GRUNDIG

**SERVICE
INFORMATIONEN
2001**

Inhaltsverzeichnis

Abb. 2

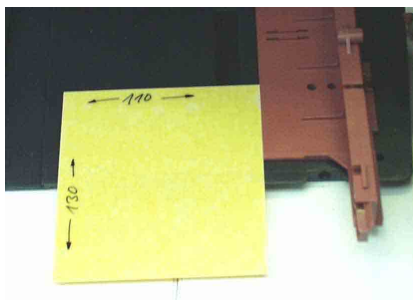
der Klebefläche entfernt wurde (kann das korrekte Ansetzen der Rückwand verhindern). Gegebenenfalls muss die Folie noch mit einer Schere an die Gehäuseform angepasst werden (Fotos nicht für alle Geräteformen gültig!). Dabei werden beim Aufkleben der Folie die Lüftungsschlitze bewusst mit abgedeckt um die Luftzufuhr an diesen Stellen zu verringern (siehe Abbildung 2).

Abb. 4

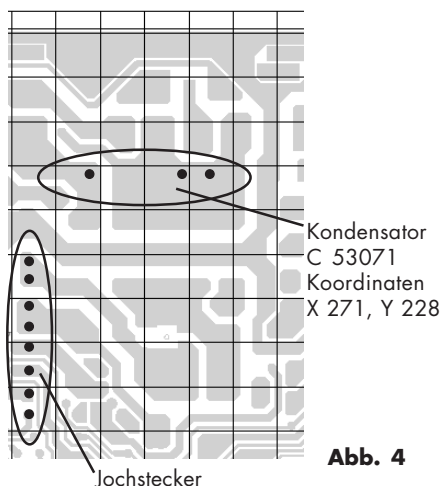
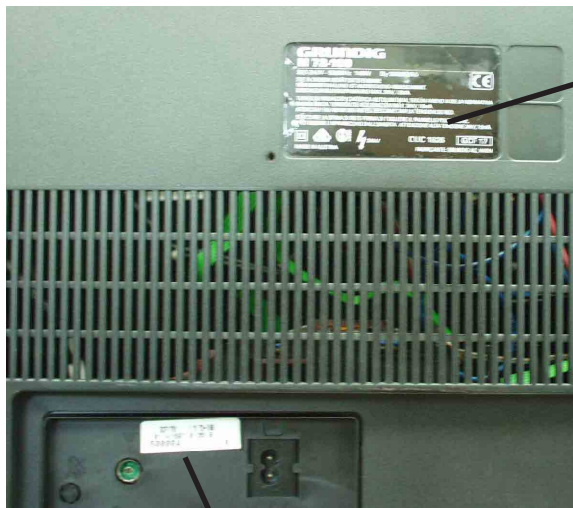
- Die in Abb. 4 gekennzeichneten Lötstellen an Jochstecker und Kondensator C 53071 müssen zusätzlich nachgearbeitet werden: Altes Zinn absaugen, Lötstelle säubern und mit reichlich Zinn neu verlöten.

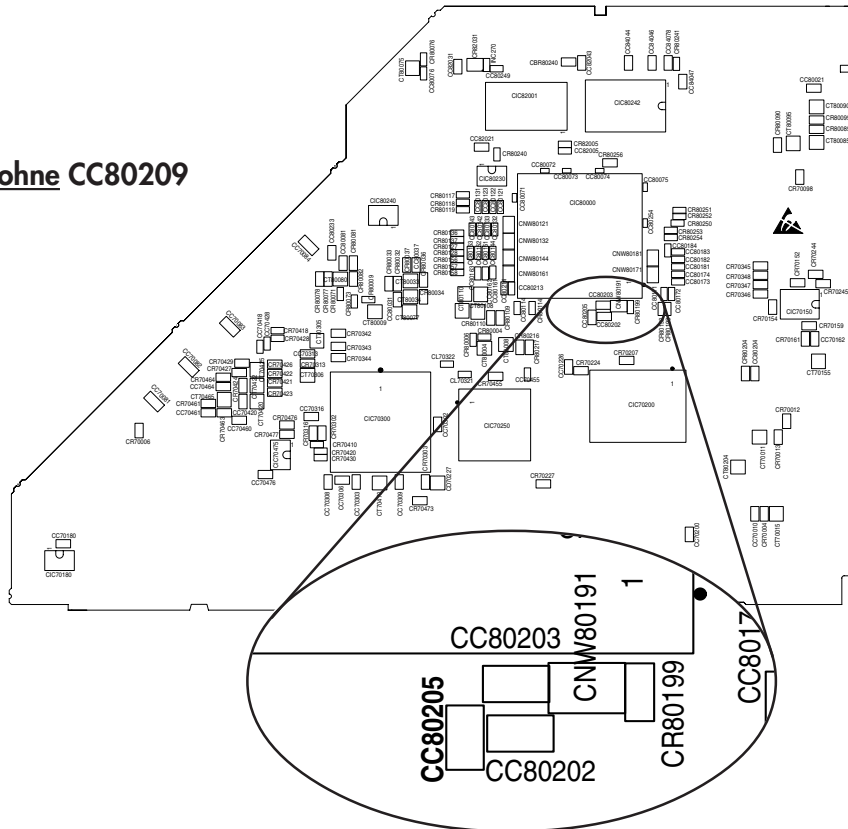
Beschädigungen der unteren Ecken oder Kanten an der Vorderseite.

Durch den geringen Bodenabstand der Frontblende könnten deren Ecken und Kanten beim unsachgemäßen Aufsetzen beschädigt werden.

Bei Transporten unbedingt darauf achten, dass die Geräte immer flach aufgesetzt und nicht nach vorne gekippt werden, damit die empfindlichen Ecken und Kanten nicht eingedrückt werden können.

Platinen-Version mit CC80209

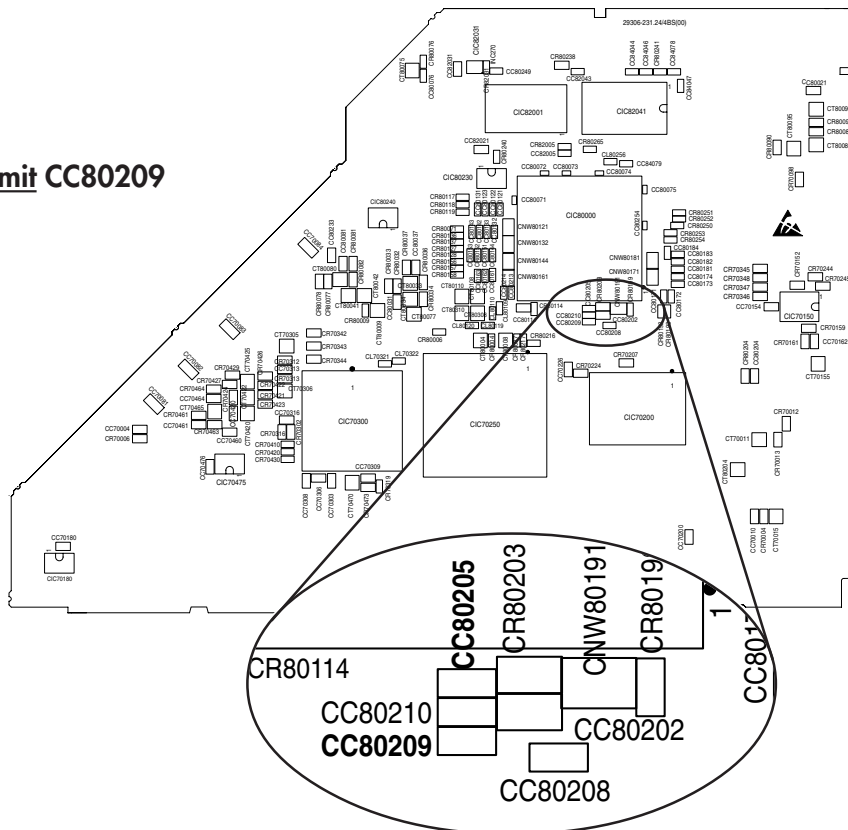
Platinen-Version ohne CC80209

Lagerhaltung:
 Chip-Jumper (0 Ω)
 Feature-Module mit
 aktueller Software
